INFORME DE HITO DE CONTROL
N° 17563-2025-CG/GRLP-SCC

**OBRA: “MEJORAMIENTO DEL SERVICIO DE
TRANSITABILIDAD PEATONAL Y VEHICULAR EN
LA ZONA SUR DEL C.P LA FLORIDA DEL DISTRITO DE
NUEVO IMPERIAL – PROVINCIA DE CAÑETE -
DEPARTAMENTO DE LIMA”, CON CUI N° 2442736**

**HITO DE CONTROL N° 1: CONTROL TÉCNICO
ADMINISTRATIVO DEL AVANCE DE EJECUCIÓN DE OBRA
Y VALORIZACIÓN DE OBRA**

HUACHO, 29 DE OCTUBRE DE 2025

Imagen n.ºs 16
Detalle de Sección de vereda sardinel

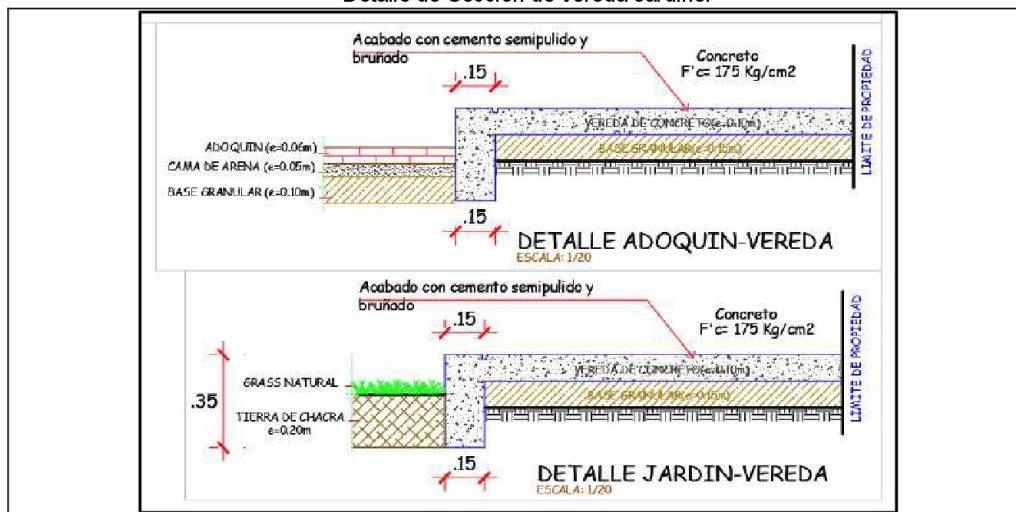
Ante ello, corresponde señalar que, de la verificación de los planos de replanteo remitidos por la Municipalidad Distrital de Nuevo Imperial, a través del oficio n.º 203-2025-MDNI/OSG de 17 de octubre de 2025, que adjunta el informe n.º 987-2025-MDNI/GDUR de 17 de octubre de 2025, de la Gerencia de Desarrollo Urbano y Rural, se evidenció que el acabado en veredas, martillos, sardineles y jardineras, debe sostener un acabado con cemento semipulido y bruñado, tal como se muestra en las imágenes siguientes:

En ese sentido, se advierte que la veredas, martillos, sardineles y jardineras no estarán ejecutadas de acuerdo con las indicaciones requeridas en el Plano denominado: "Replanteo de Sardineles Peralta y Sumergido Secciones Típicas".

N° LÁMINA: PSS-03

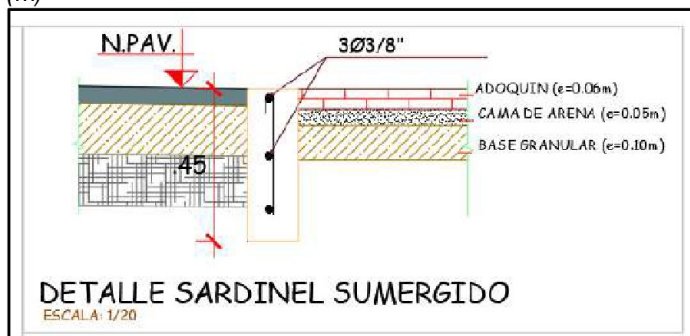
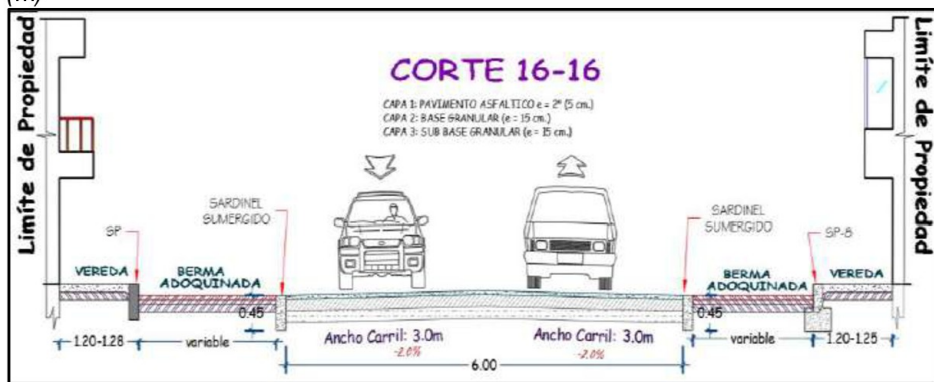
En ese sentido, no se estaría cumpliendo con la disposición de los planos de detalle, conllevando ello, a un deficiente alineamiento y horizontalidad de la sección de la vía.

Imagen n.º 21

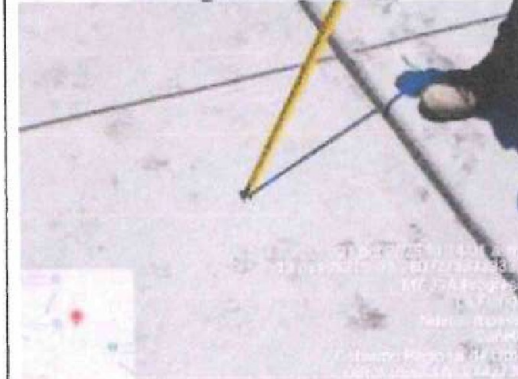
Se evidenció desnivel entre la tapa y caja de desagüe.

Imágenes n.ºs 71 al 74

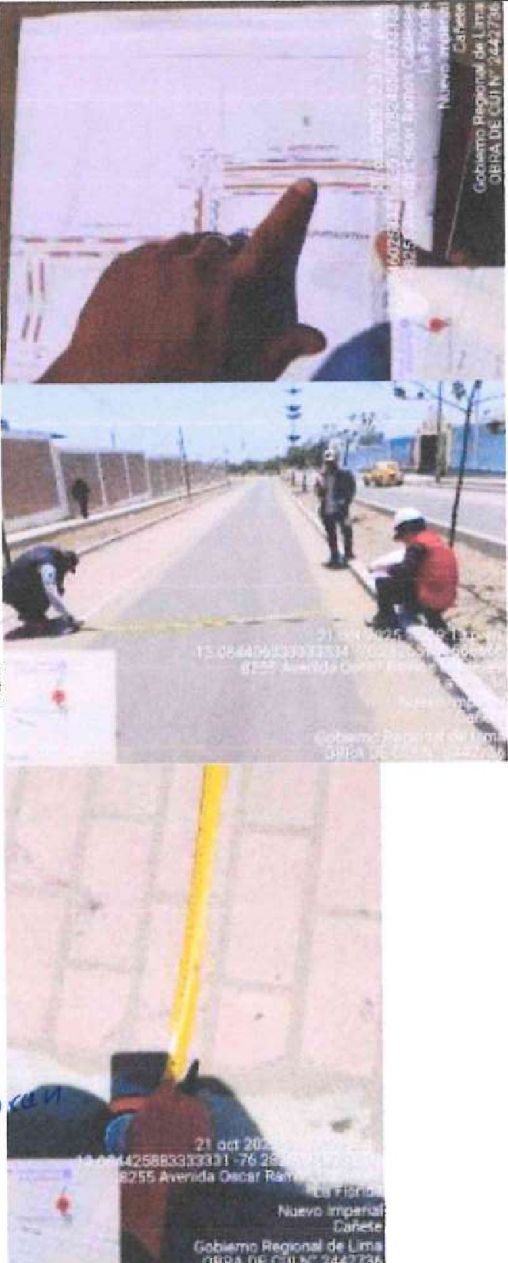
Se evidenció que el martillo ejecutado no cuenta con un acabado uniforme.

Que, se encuentra pendiente la ejecución de rampa; así como la eliminación y perfilado del concreto excedente.

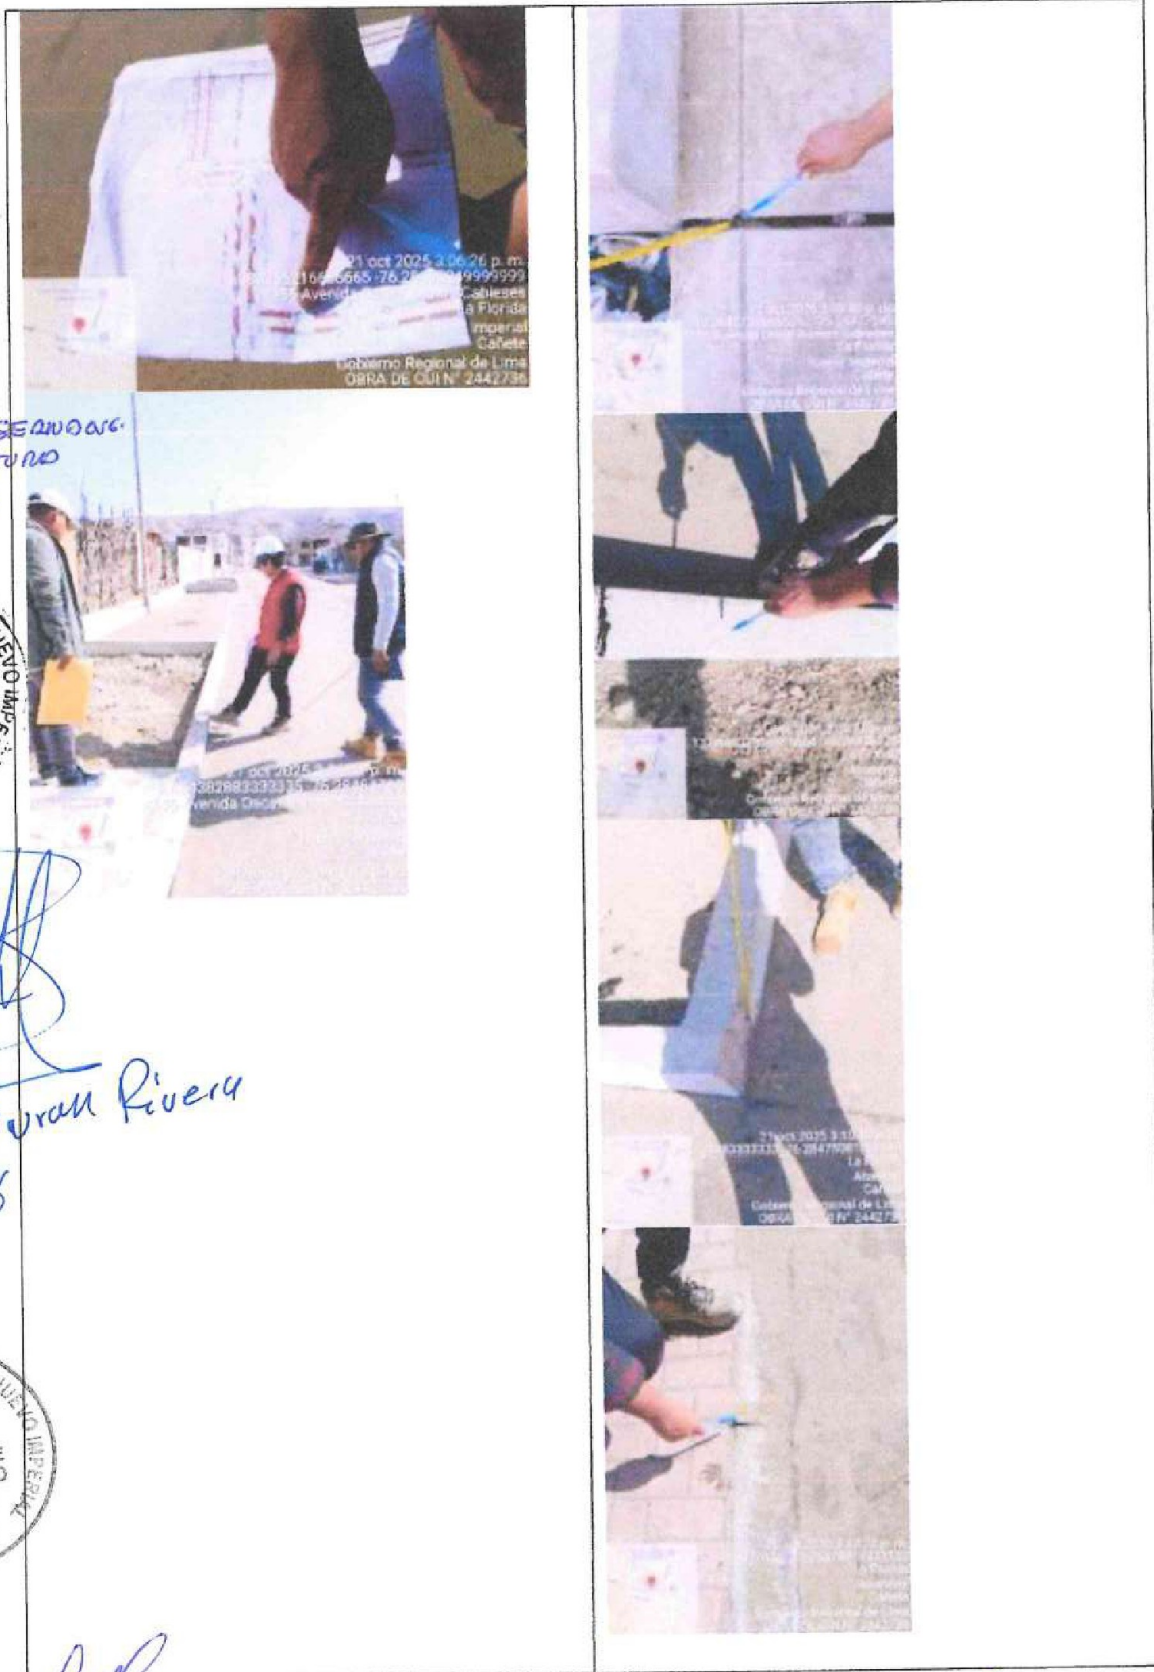
Se evidenció que la vereda ejecutada no cuenta con un acabado uniforme - existencia de porosidad y hoyos en el concreto.

Se evidenció que el sardinel peraltado ejecutado no se encuentra con un acabado uniforme - se encuentra dañado.

Se evidenció tapas de desagüe no acordes al nivel de la caja ejecutada.

Imagen n.º 202 Se evidenció que no se ha retirado el enconfrado en la junta de dilatación del sardinel peraltado.	Imágenes n.ºs 203 al 204 Se evidenció varilla de acero expuesto sin protección en el sardinel peraltado. Se evidenció que la junta de dilatación en vereda es mayor a 1".

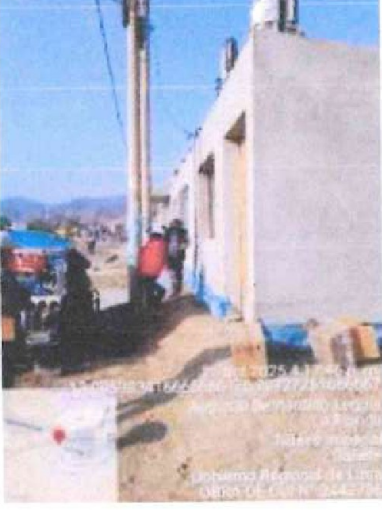
Imágenes n.ºs 205 al 206 Se evidenció enconfrado no eliminado en sardinel peraltado ejecutado.	Imagen n.º 207 Se evidenció poste menor a 1.00 m. según lo referido por representante de la Entidad y contratista, estan en materia de consulta a la Entidad.

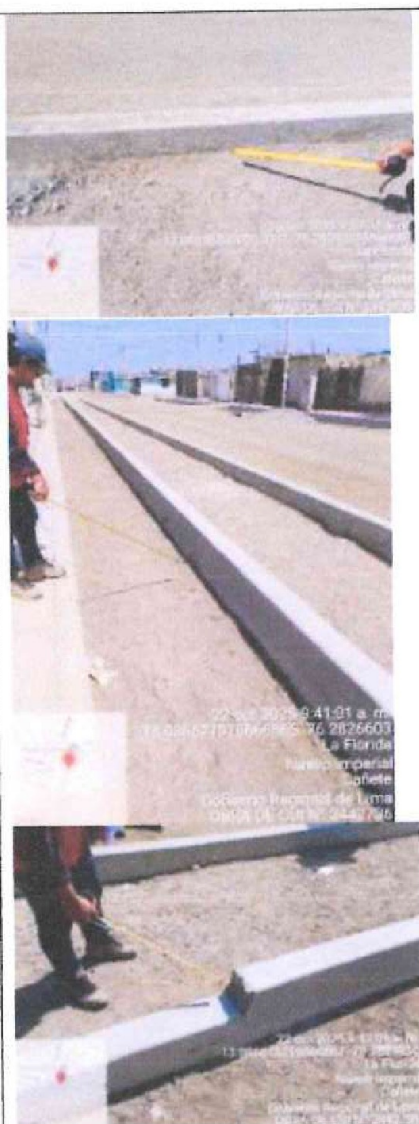
Imagen n.º 281 Vista de la calle intervenida, se evidenció la ejecución de veredas y sardineles.	Imágenes n.ºs 282 al 289 Se evidenció cochera en punto donde se tiene proyectado ejecutar piso adoquinado. Se evidenció postes menores a 1.00 m. según lo referido por representante de la Entidad y contratista, están en materia de consulta a la Entidad. Que, el sardinel peraltado ejecutado no cuenta con un acabado liso uniforme. Se evidenció alambres expuestos no eliminados del sardinel peraltado ejecutado. Se evidenció madera no eliminado en sardinel peraltado ejecutado.

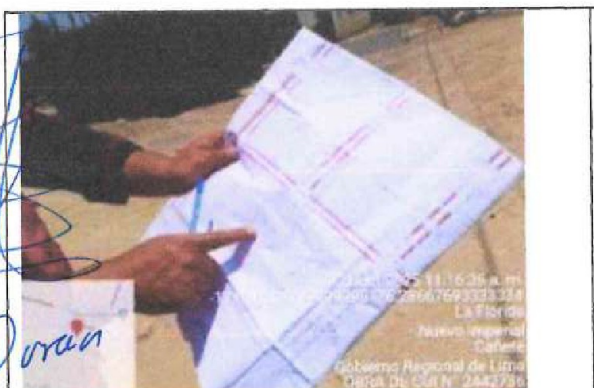
Imágenes n.ºs 363 al 364 Vista de la calle intervenida, se evidenció la ejecución de veredas y sardinel (tipo muro).	Imágenes n.ºs 365 al 366 Se evidenció que la base en la unión del sardinel (tipo muro) + vereda se viene desprendiendo. Se evidenció que las juntas de dilatación efectuadas en el sardinel (tipo muro) se encuentran con concreto no eliminado.
